GOVERNO DO DISTRITO FEDERAL
INSTITUTO DO MEIO AMBIENTE E DOS RECURSOS HÍDRICOS DO DISTRITO FEDERAL
Gerência de Licenciamento de Obras de Infraestrutura
Núcleo de Licenciamento de Saneamento Básico

Parecer Técnico - Esgotamento - AA SEI-GDF n.º 3/2018 - IBRAM/SULAM/COINF/GELOI/NUSAB

PROCESSO Nº	00391-00021798/2017-97
TIPO DE LICENÇA	Autorização Ambiental
TIPO DE ATIVIDADE	Unidade de Coleta e Transporte de Esgoto < 200 l/s /// Complementação do sistema de esgotamento sanitário
INTERESSADO	COMPANHIA DE SANEAMENTO AMBIENTAL DO DISTRITO FEDERAL - CAESB CNPJ: 00.082.024/0001-37
CPF ou CNPJ	00.082.024/0001-37
SITUAÇÃO DA ATIVIDADE	Implantada
LICENÇA ANTERIOR	LI Nº 01/2016
ATIVIDADE EMBARGADA/INTERDITADA	Não
COMPENSAÇÃO AMBIENTAL	Não
COMPENSAÇÃO FLORESTAL	Não

Figura 2: EEB 1A e EEB 2A. Fonte Google earth.

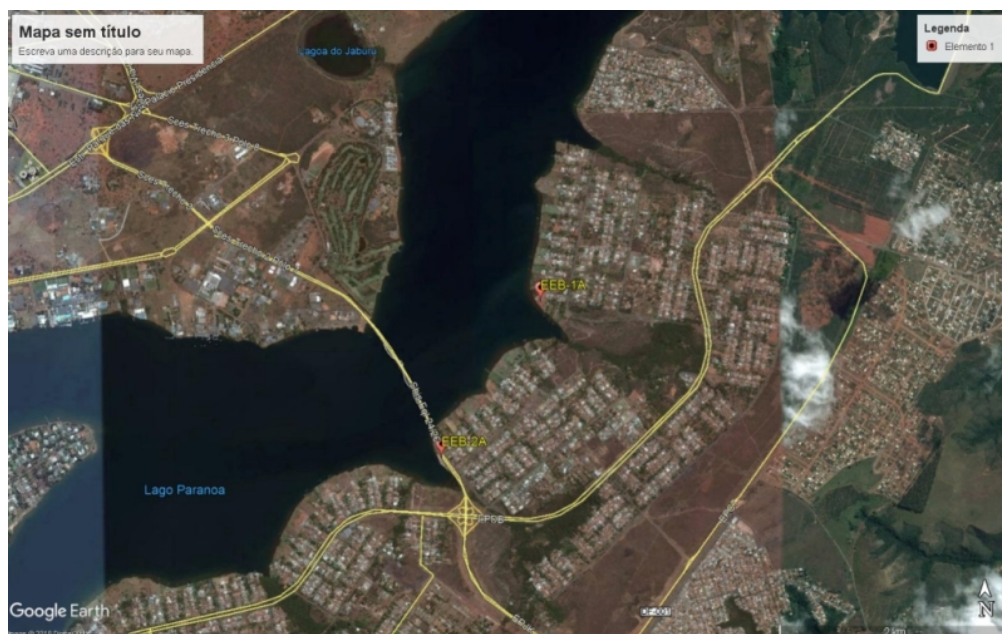
A EEE-1A cuja localização é uma área verde ao fundo do lote 18, conjunto 01, QL 28 (Figura 2), é composta de 2 (duas) bombas de recalque submersíveis, sendo 1 (uma) reserva, com capacidade para uma vazão de bombeamento de pelo menos 43,5 l/s, a uma altura manométrica de aproximadamente 19,65 mca.

A EEE-2A está localizada entre o Lago Paranoá e a Via SCES SHIS Trecho 2 QL 26 Conjunto 1, em frente ao Conjunto 1 da QL 26. A unidade de recalque em questão será composta de 3 (três) bombas de recalque submersíveis, sendo 1 (uma) reserva, com capacidade para uma vazão de bombeamento de pelo menos 84,85 l/s, a uma altura manométrica de 33,43 mca.
